Título: Relatório de Consulta Pública

Eixo Paraimo – Feira – Arouca - Recarei, a 400 kV

Autoria: Agência Portuguesa do Ambiente
Departamento de Comunicação e Cidadania
Ambiental
Divisão de Cidadania Ambiental
Rita Cardoso

Data: fevereiro de 2024

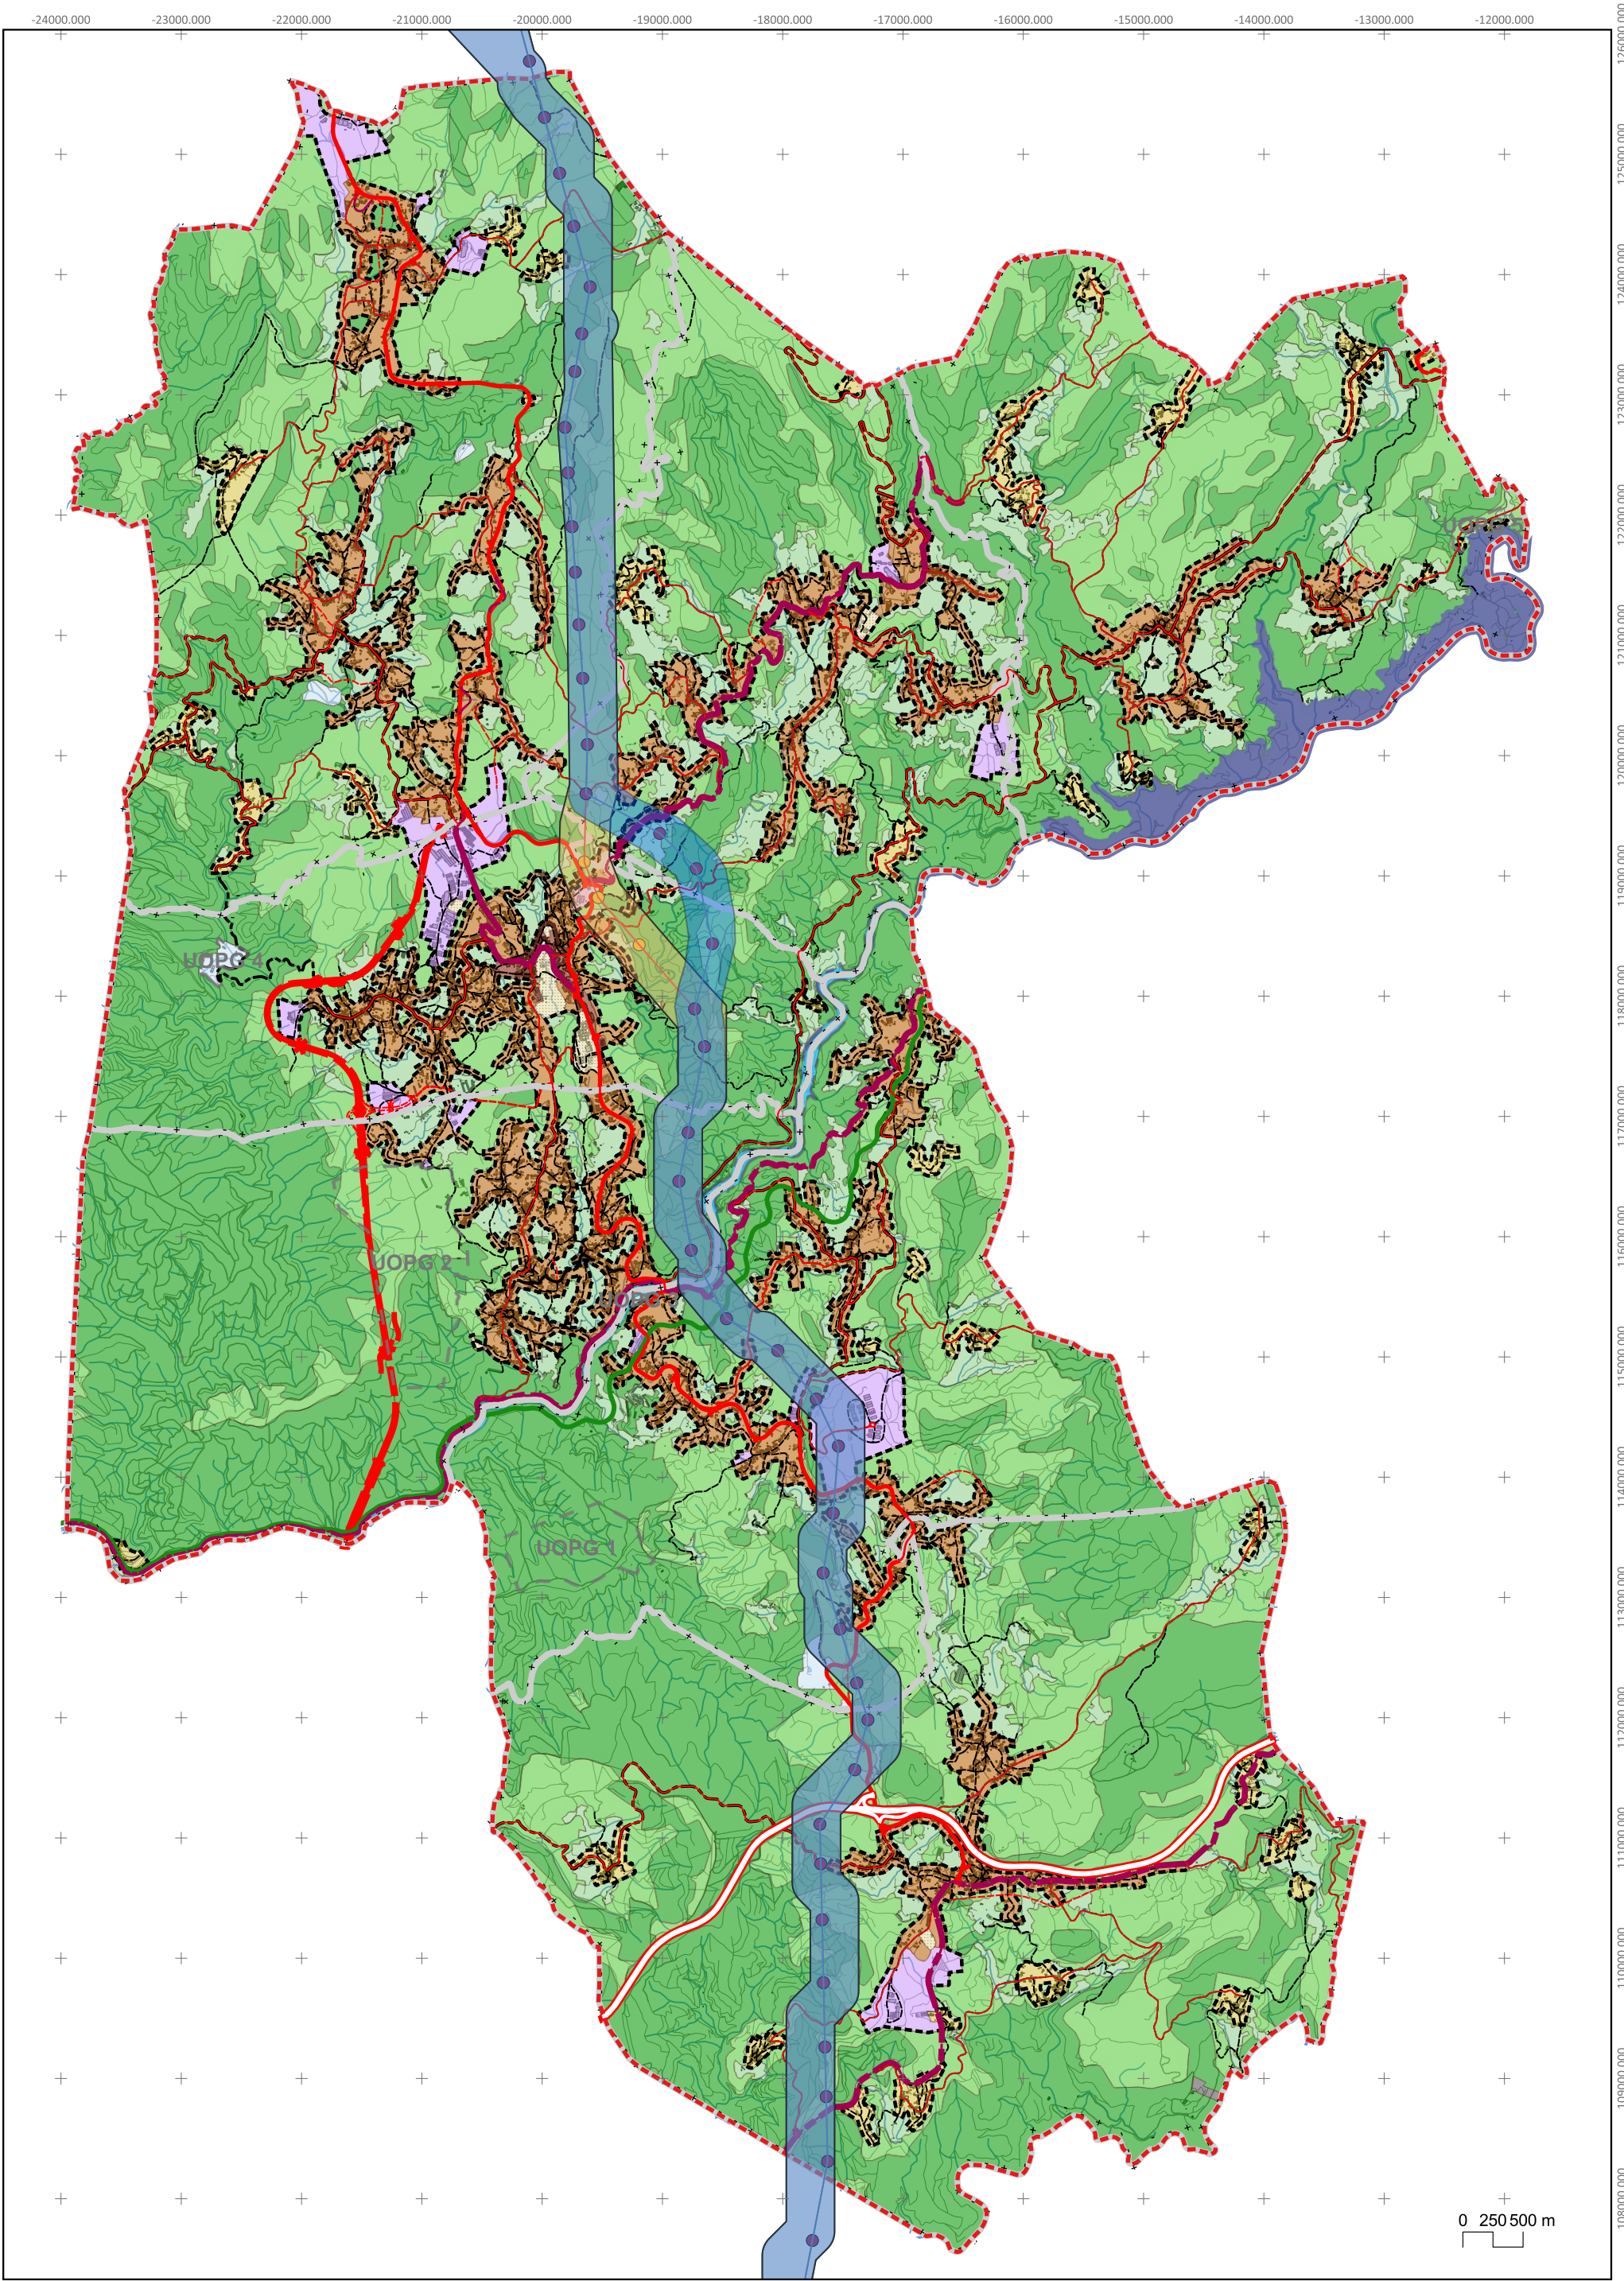
Reitera-se que esta segunda proposta – que se concretiza com a alteração dos postes 68, 69 e 70, nos termos desenhados na planta anexa – não consubstancia a solução pretendida pelo Município, no entanto, não sendo viável a solução primeiramente apresentada, remete-se esta proposta, que sendo facilmente exequível, evitará danos profundos e irreparáveis no território concelhio.

Não sendo possível a execução de tal traçado, por razões de facto e de direito que o promotor venha a demonstrar, pede-se que seja validada a segunda proposta apresentada, que se concretiza, apenas, na modificação de posicionamento de três postes, conforme pdf. 2, evitando sérios e irreparáveis danos para o concelho.

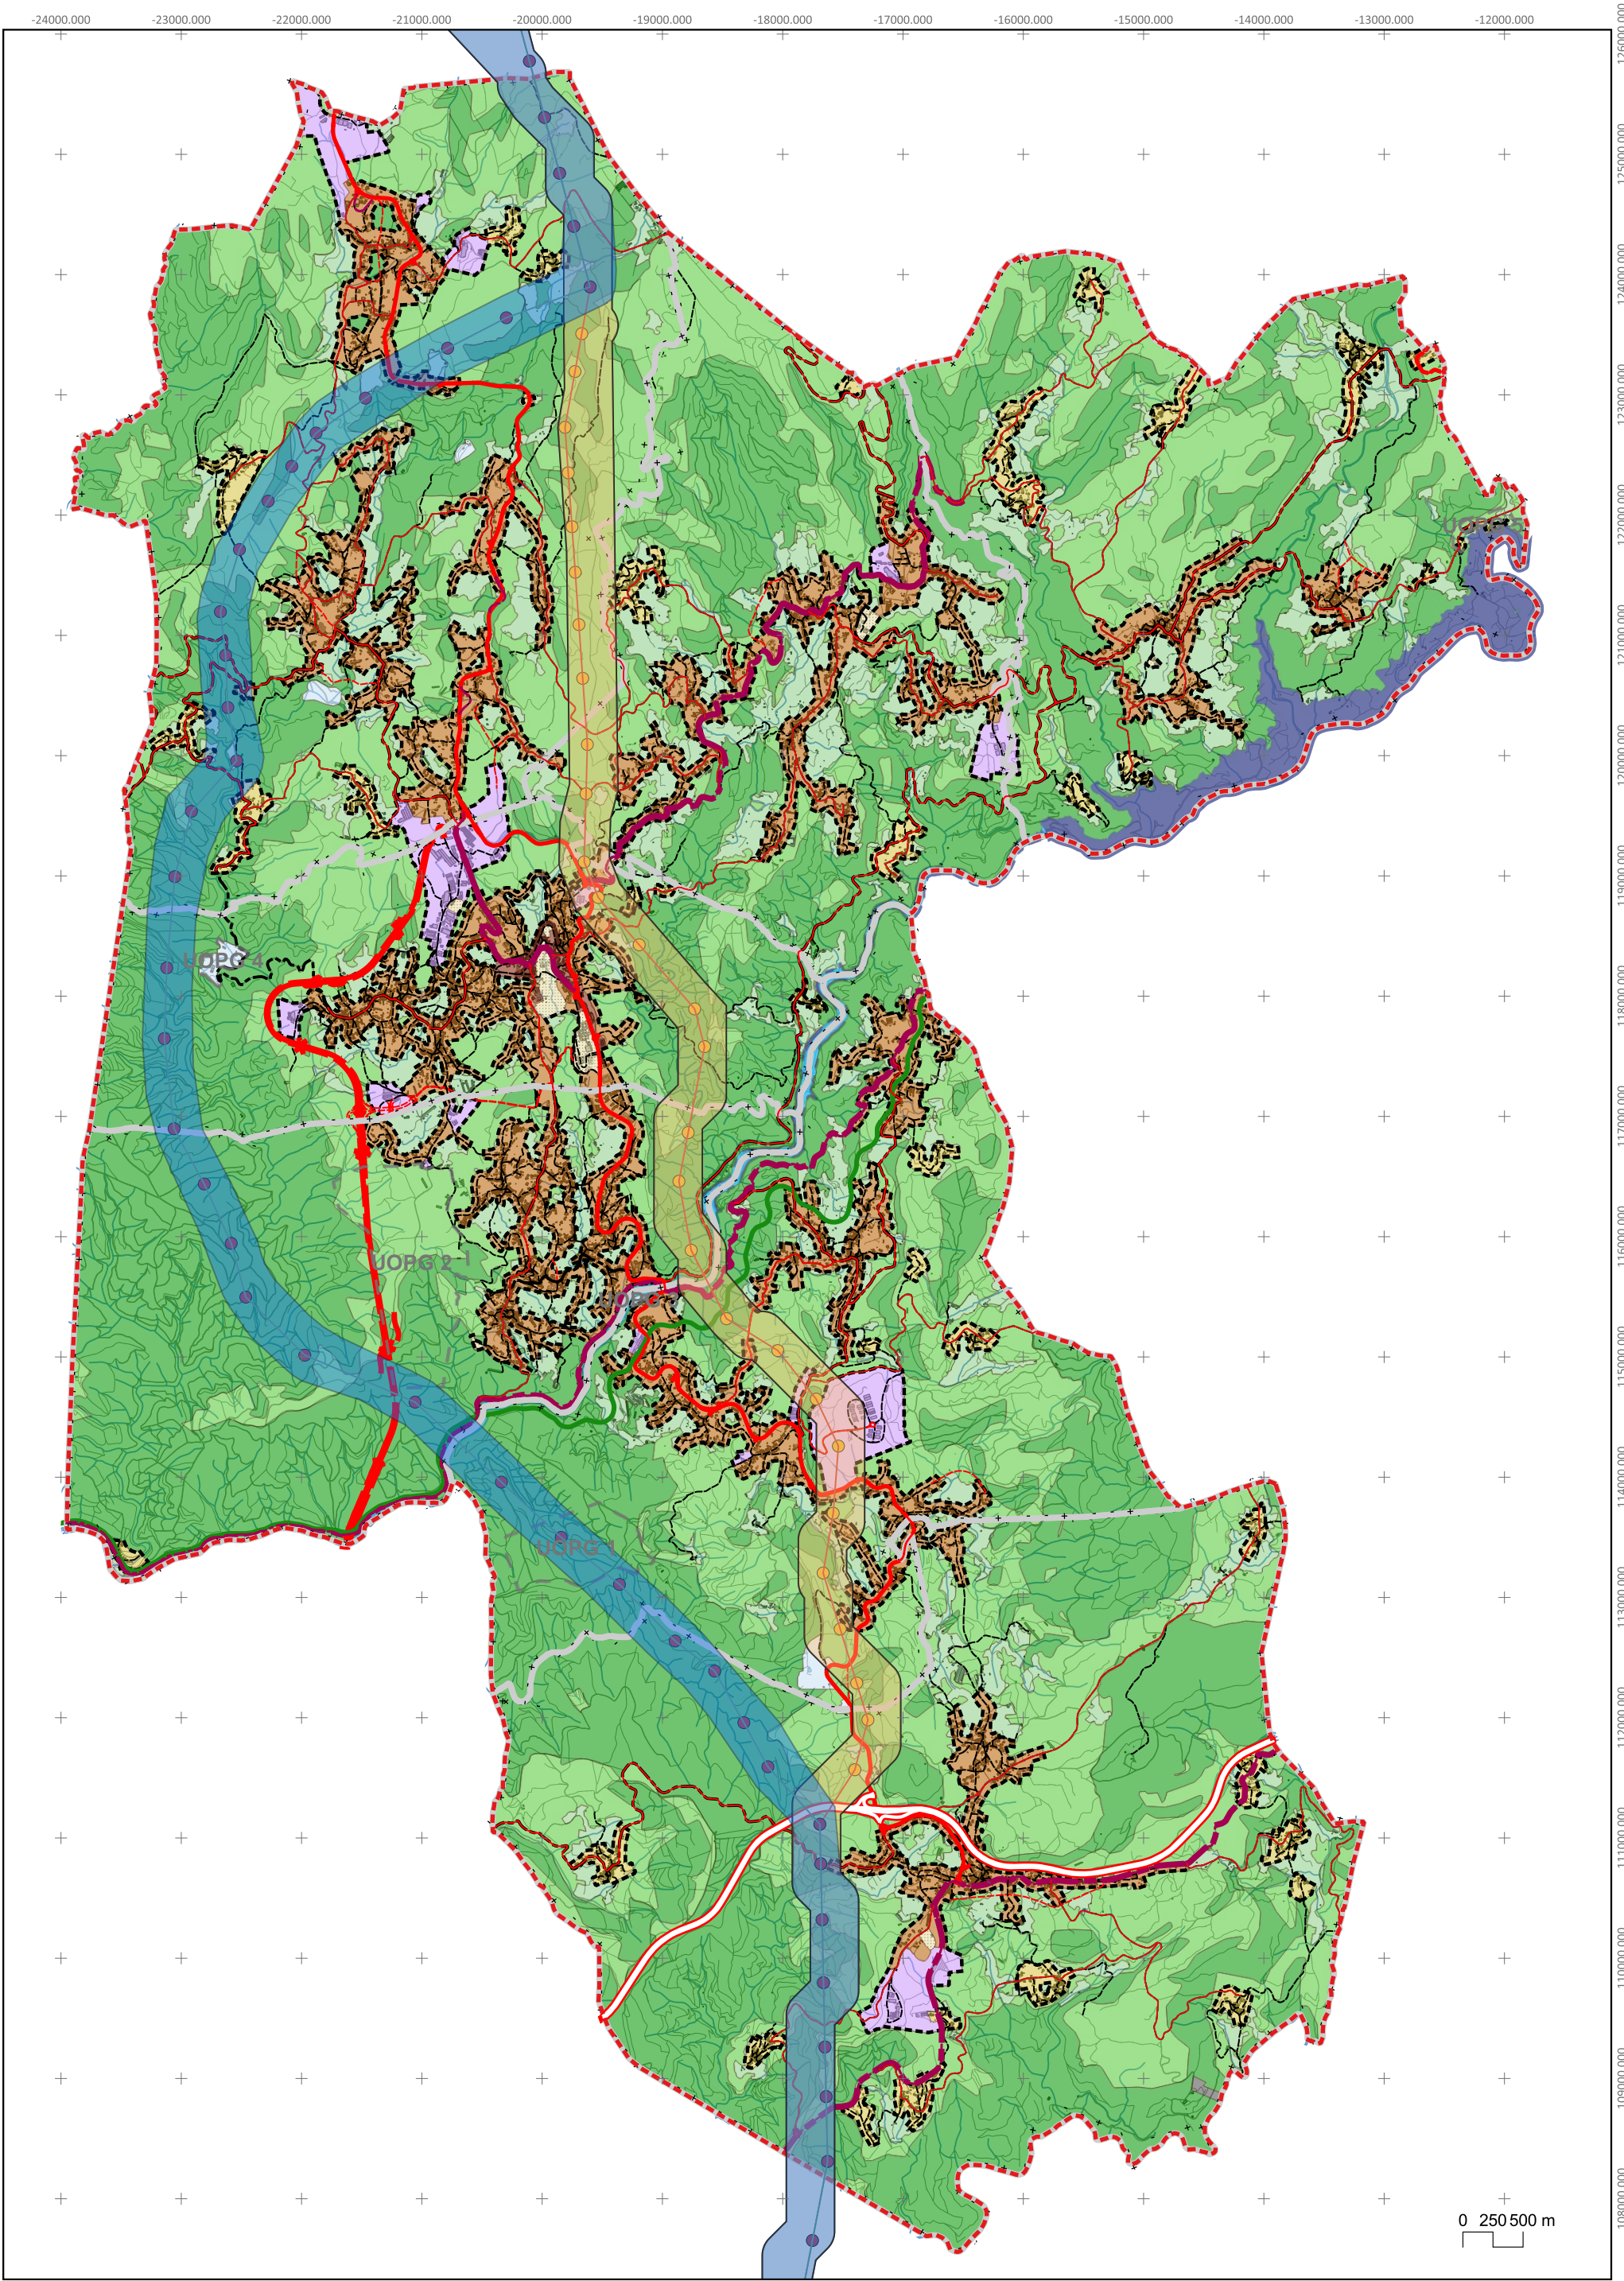
O traçado ora proposto, desviado para oeste e que consta da planta em anexo, mantém o número de postes e possui uma metragem ligeiramente superior à que consta do projeto sob consulta pública, tendo o condão de manter inócua a estética do concelho (pdf. 1)

Pede-se que o projeto de traçado do “Eixo Paraimo – Feira – “Arouca” – Recarei – Bodiosa, a 400 kV” seja alterado, nos termos da planta anexa como pdf. 1, por tal não configurar uma alteração inexequível ou com graves prejuízos para o promotor e salvaguardar o superior interesse públicos do território e populações do concelho.
